8. 山口工区に対する意見への 対応について

山口工区に対する意見

2. 山口工区以外の工区に対する意見についての事業者の見解

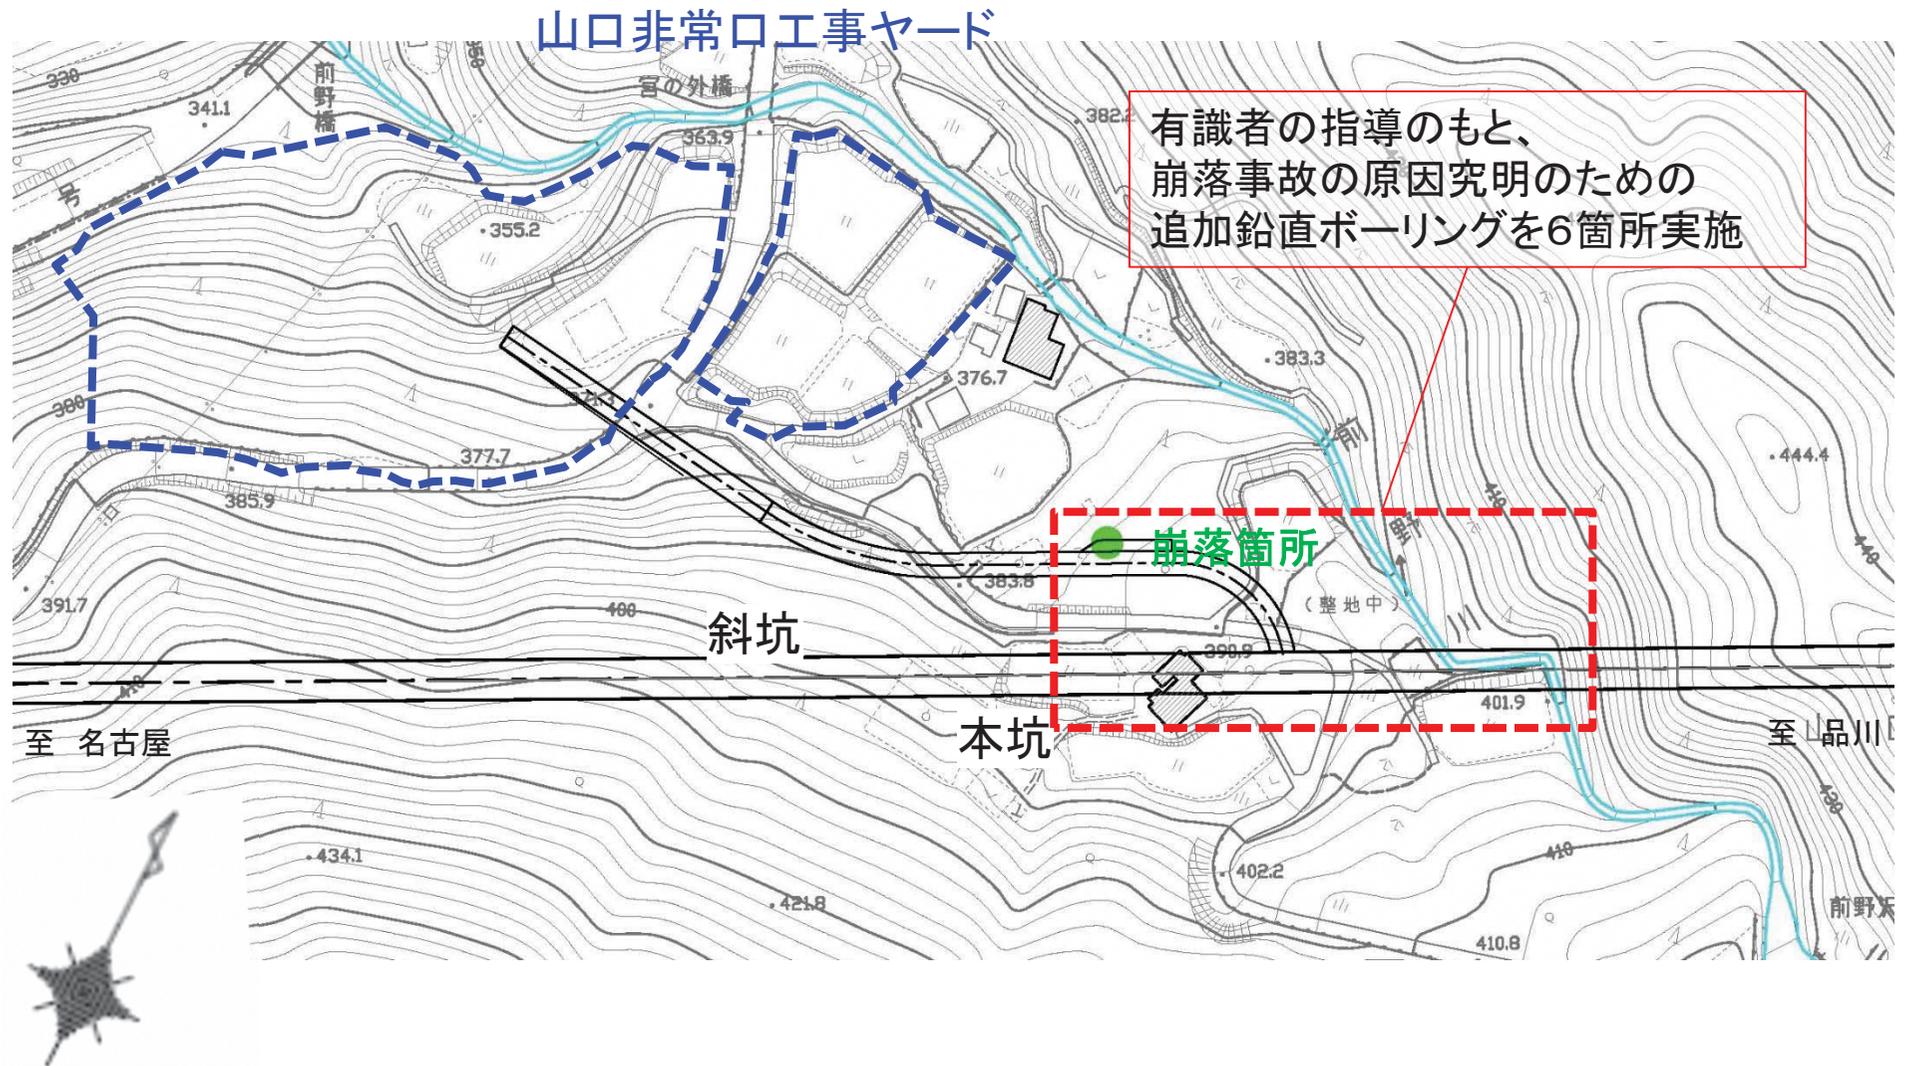
切羽観察において、崩落部付近で左側の強度が低くなってきていることを確認していた。

切羽左側は、風化の影響を強く受けた地山で、ブレーカーで容易に掘削できる程度に軟らかい

しかしながら、補助工法を適用せず、不安定地山に適さない掘削断面形状のまま施工していた。

トンネル下部の地山の掘削前状況

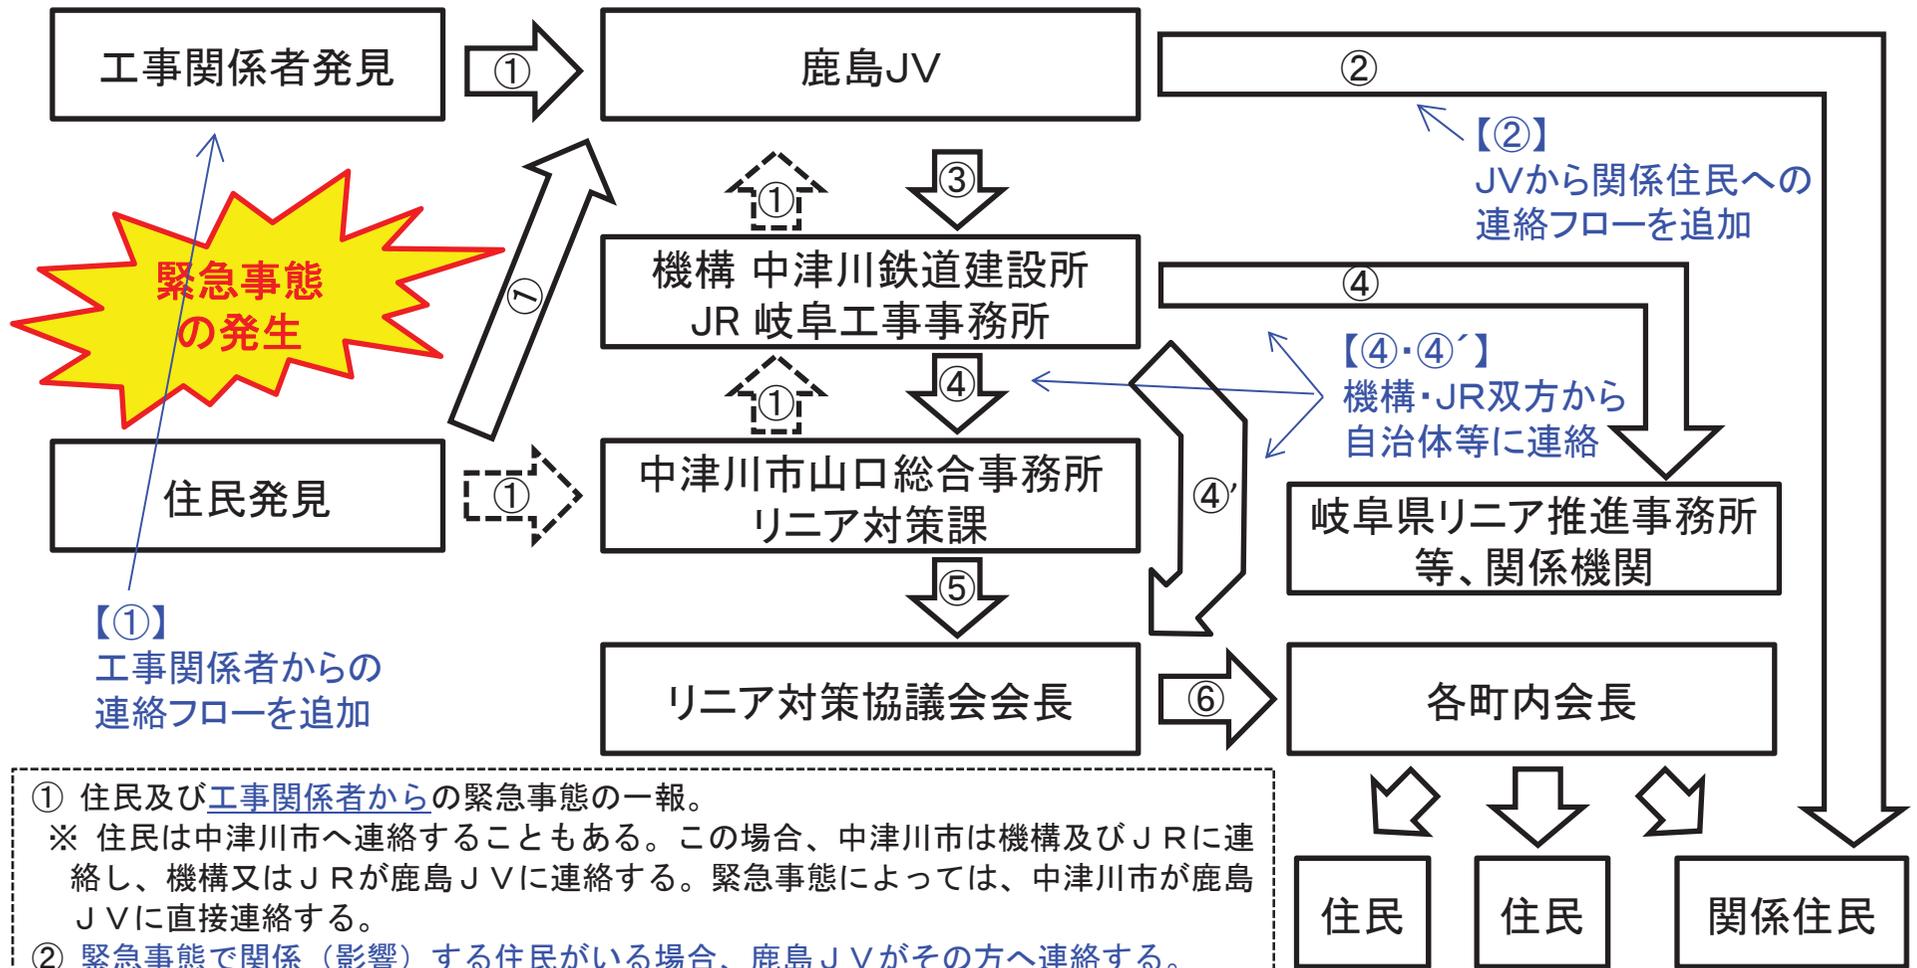
復旧完了後の掘削にあたっては、地山状況を掘削面ごとに適切に評価(必要により、地質専門家の判断を求める)するとともに、不安定な地山の場合は下記の対策を実施

- ①掘削断面形状を見直し、坑内計測の頻度を上げるなど、慎重な施工管理を徹底
- ②事前にトンネル上部の補強や、地山弱部を補強するなど最適な補助工法を実施
